STADT LEVERKUSEN

**Vorhabenbezogener Bebauungsplan V 33/I
„Rheindorf – Wohnbebauung Muldestraße“**

**Äußerungen zur frühzeitigen Beteiligung der Öffentlichkeit und
der Behörden und sonstigen Trägern öffentlicher Belange
gemäß § 3 Abs. 1 und § 4 Abs. 1 BauGB sowie
Abwägungsvorschlag der Verwaltung mit Beschlussentwurf**

Geltungsbereich des vorhabenbezogenen Bebauungsplans V 33/1 "Rheindorf - Wohnbebauung Muldestraße"

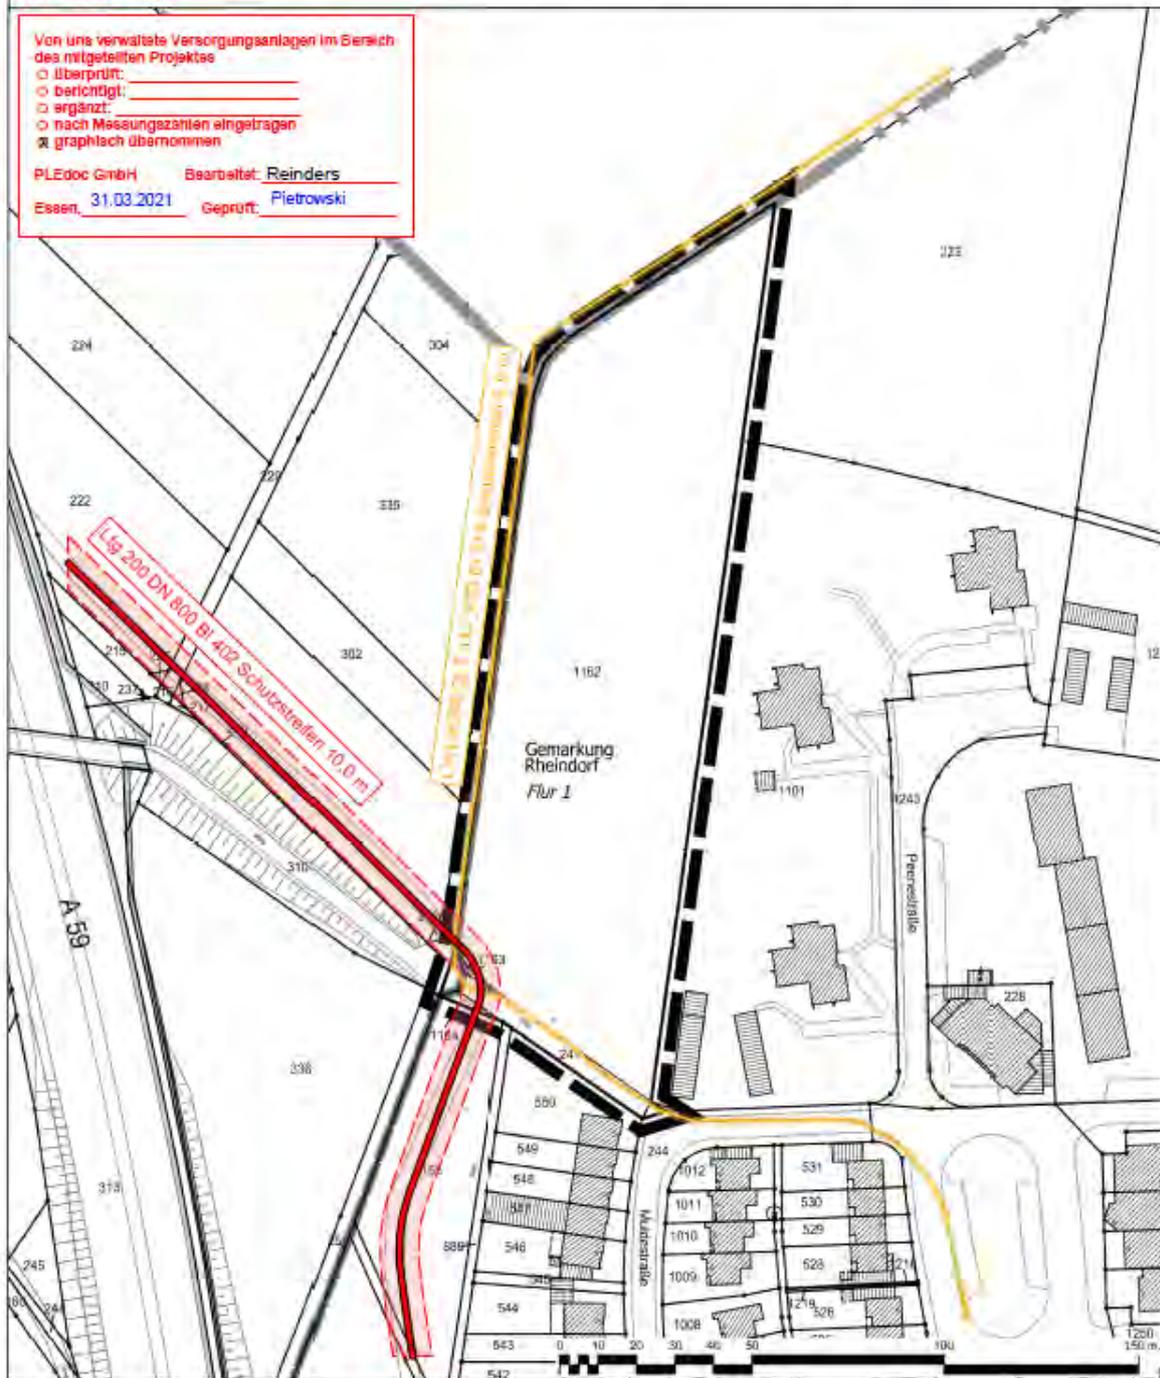
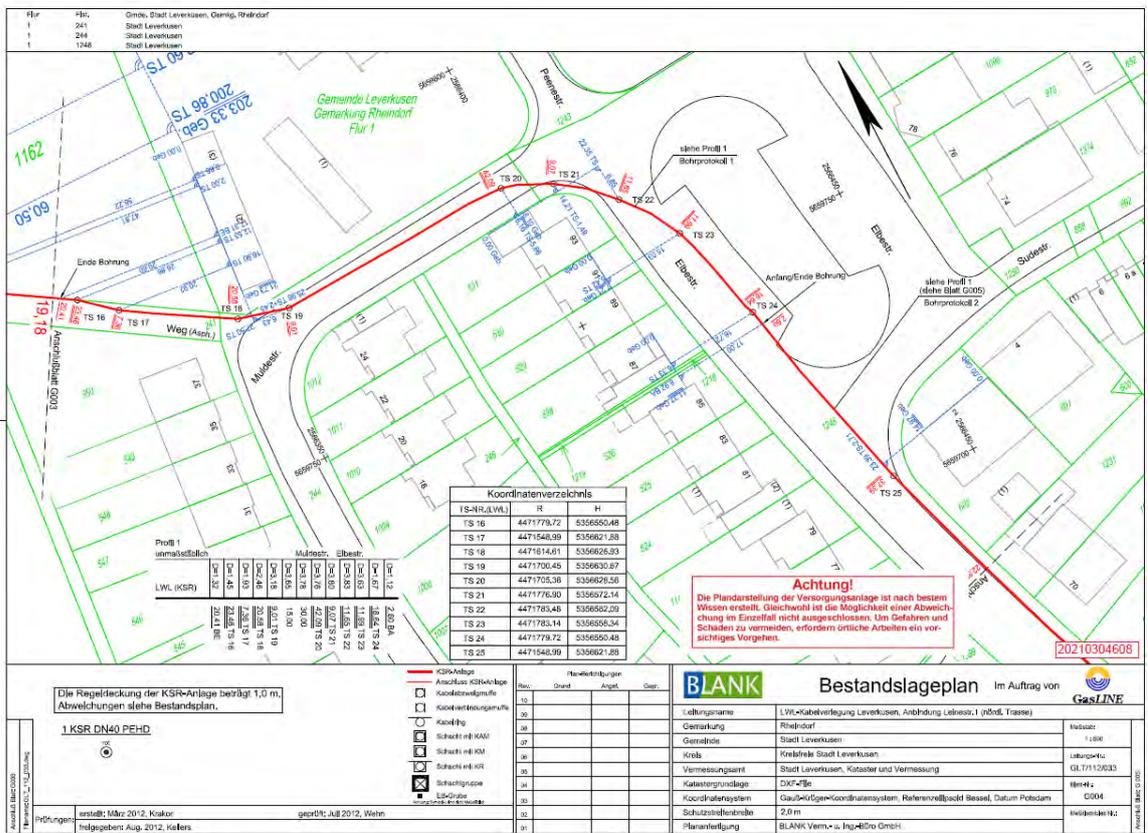
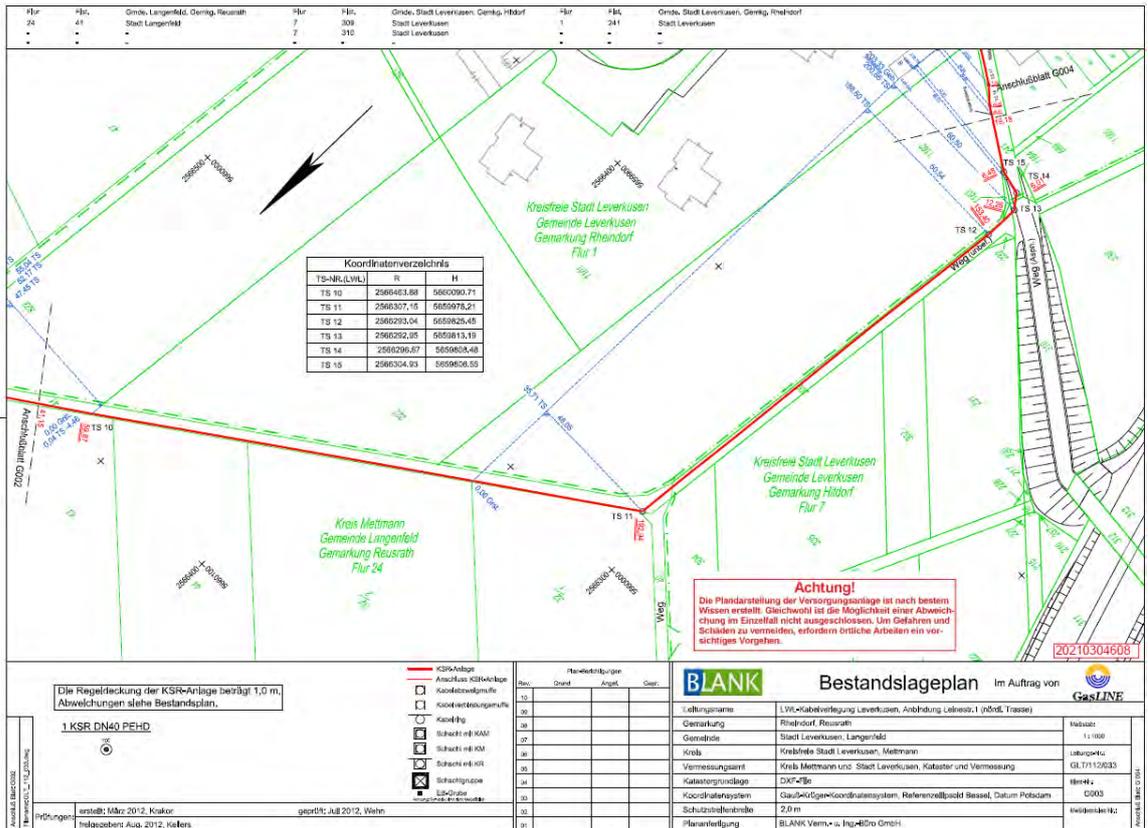
In die Planunterlagen (städtebaulicher Entwurf (Variante 1) und Geltungsbereich) haben wir die Trassenführungen der Versorgungsanlagen grafisch übernommen, die Schutzstreifenbegrenzungslinien eingetragen und Leitungskenndaten hinzugeschrieben.

Die Verläufe der Versorgungsanlagen sind anhand der beigefügten Bestandsunterlagen in den Bebauungsplan zu übernehmen, in der Begründung entsprechend zu erwähnen und in der Legende zu erläutern.

Der Geltungsbereich des Bebauungsplans ist durch den Verlauf zweier Versorgungsleitungen betroffen. Hierbei handelt es sich zum einen um eine Ferngasleitung mit Begleitkabel sowie zum anderen um eine Kabelschutzrohranlage (KSR) mit einliegendem Lichtwellenleiterkabel (LWL). In die Planzeichnung des Bebauungsplans werden für die Ferngasleitung Schutzstreifengrenzen (10 m bzw. jeweils 5 m beiderseitig der Leitungsachse) nachrichtlich aufgenommen. Für die LWL-KSR-Anlage werden Schutzstreifengrenzen (2 m bzw. 1 m beidseitig der Leitungsachse) erforderlich. Aufgrund der Lage dieser Versorgungsleitung innerhalb der Straßenverkehrsfläche werden die mitgeteilten Schutzanforderungen erfüllt. Eine zusätzliche Ausweisung mit Schutzstreifengrenzen ist daher nicht erforderlich. Da im Bereich der notwendigen Schutzabstände die planungsrechtlichen Festsetzungen als Grünfläche bzw. als Verkehrsfläche erfolgen, sind bauliche Anlagen dort generell nicht zulässig. Zudem erfolgt als Hinweis die Angabe zur Festlegung des Schutzstreifens sowie die zu beachtenden Schutzbestimmungen des Leitungsbetreibers innerhalb der Begründung sowie innerhalb der Textlichen Festsetzungen.

Der Stellungnahme zur Darstellung der im Plangebiet vorhandenen Leitungen mit Hinweis auf deren Schutzbestimmungen wird gefolgt.

Anlage
Lageplan

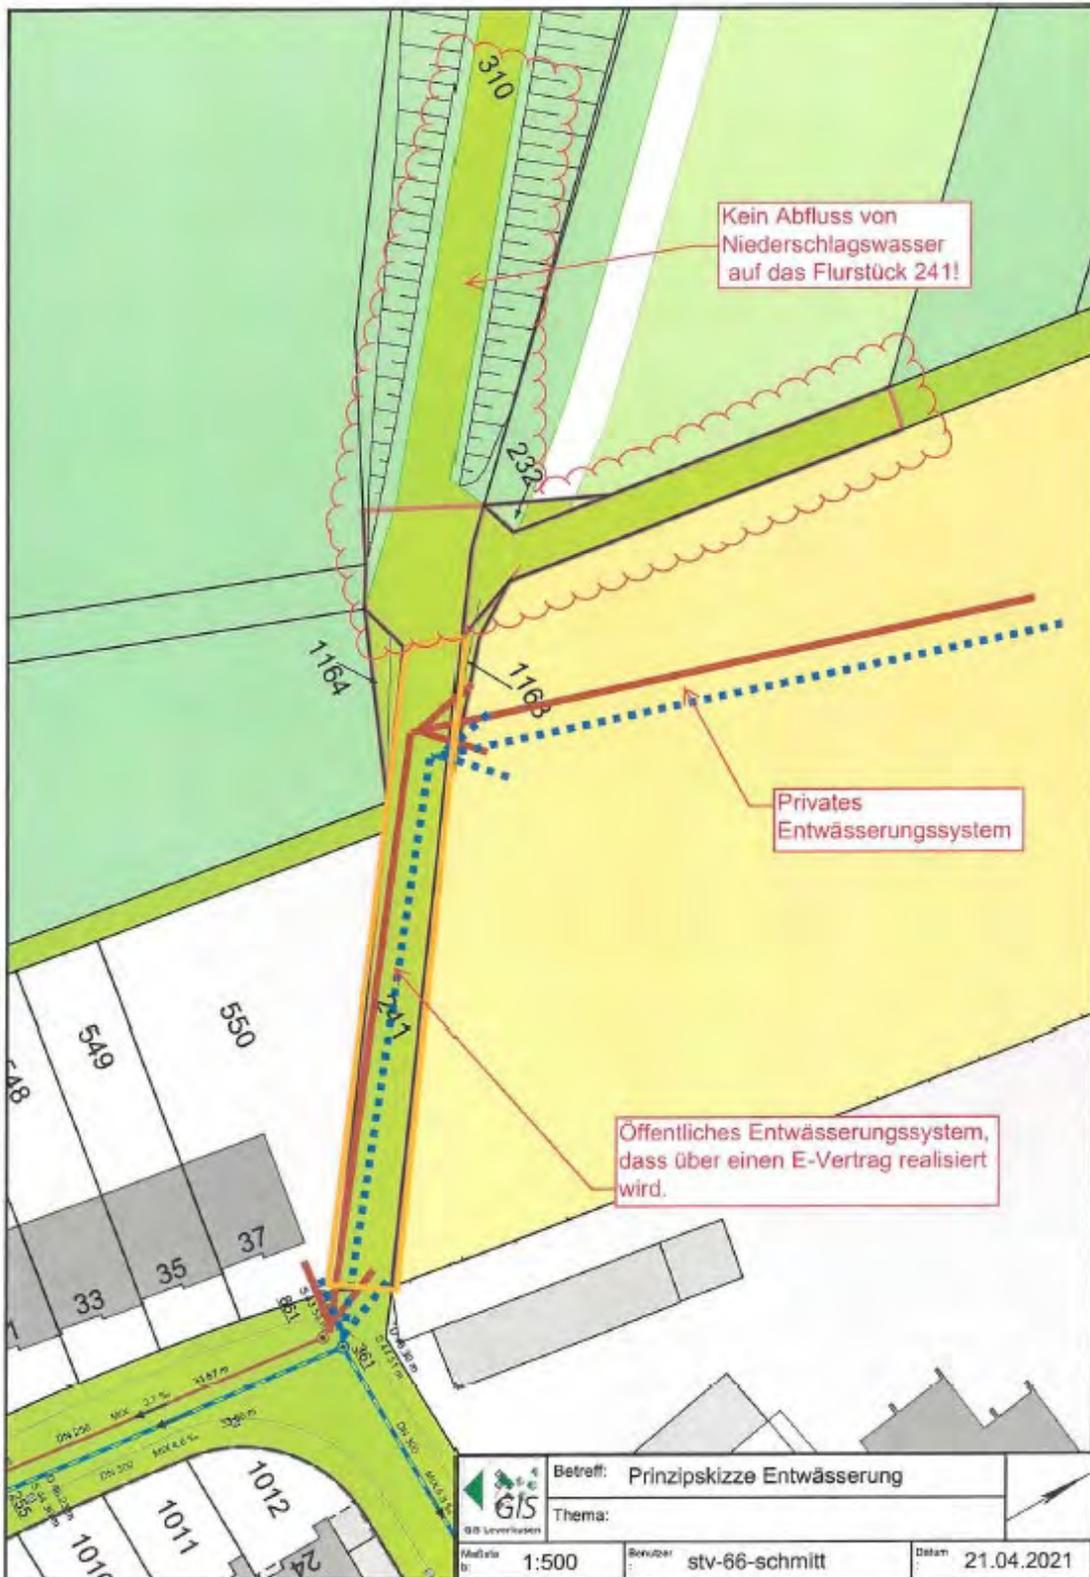
In der Projektbeschreibung wird mit keinem Wort die Entwässerung des Bebauungsplans dargestellt bzw. welche Regelungen bezüglich der Wartung und Unterhaltung der Kanäle getroffen werden sollen. Aus Sicht der TBL muss folgendes klar und deutlich festgehalten werden:

In den Dokumenten zum Bebauungsplan V 33/I kann nicht entnommen werden, wie die Entwässerung der öffentlichen Fläche bzw. des Planungsbereichs erfolgen soll.

- Unabhängig von der möglichen Regenwasserentwässerung ist eine Überflutungsprüfung nach DIN 1986-T100 notwendig.
- Das Planungsgebiet befindet sich in der Wasserschutzzone IIIa, darum wäre eine Versickerung mit der unteren Wasserbehörde abzustimmen.

In der Entwurfsbegründung zum vorhabenbezogenen Bebauungsplan sowie im Umweltbericht werden Angaben zur Entwässerung des Plangebietes getroffen.

Im Umweltbericht zum Bebauungsplan wird das Konzept zur Entwässerung erläutert.
